Veřejná zakázka:
„Modernizace vozovny Slatina – výběr zhotovitele“

VYSVĚTLENÍ, ZMĚNA NEBO DOPLNĚNÍ ZADÁVACÍ DOKUMENTACE

Vysvětlení zadávací dokumentace č. 1 ze dne 9. 7. 2025

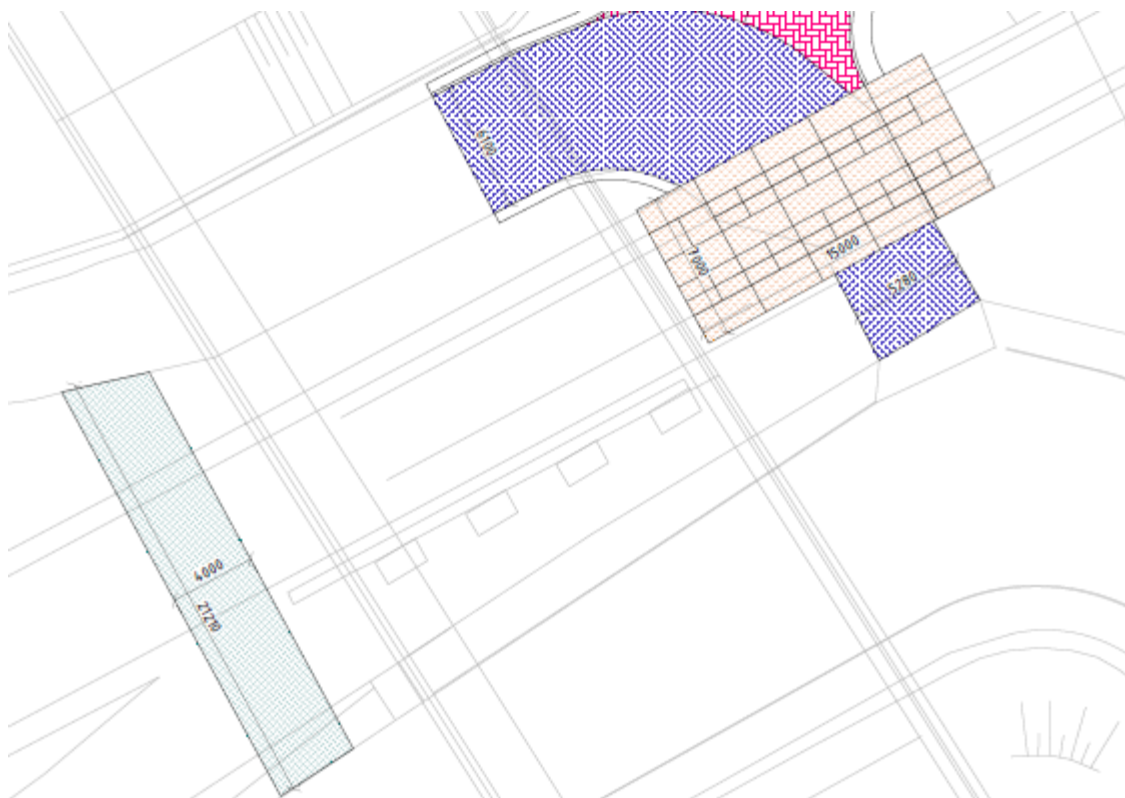
Ve složce *pr.3-zd-dsp-mr* (PD měnárna) chybí PD pro SO 21, 22, 23, 24 a 26 kanalizace a vodovody.

Tyto jsou pouze zakresleny v koordinační situaci a popsány v souhrnné TZ, přičemž konkrétně u SO 23 vdv přípojka a SO 26 prodloužení vdv si tyto texty odporují:

Podle situace by měl platit text pro SO 26, přípojka SO 23 se bude napojovat na tento prodloužený řád a nekříží TT.

Žádáme o doplnění PD (část měřítka) pro SO kanalizace, vdv.

Zadavatel potvrzuje, že v případě uvedeného rozporu platí text uvedený u SO 26 (tento text je novější a aktuální). Uvedený rozpor je důsledkem průběžné tvorby podkladů a vývoje požadavků projektů, kdy došlo ke vzniku SO 26 prodloužení řadu obsahujícího křížení tramvajové trati a souvisejícímu zmenšení objektu SO 23 (přípojky).

Zadavatel dále poskytuje požadovanou projektovou dokumentaci, která tvoří přílohu tohoto vysvětlení.
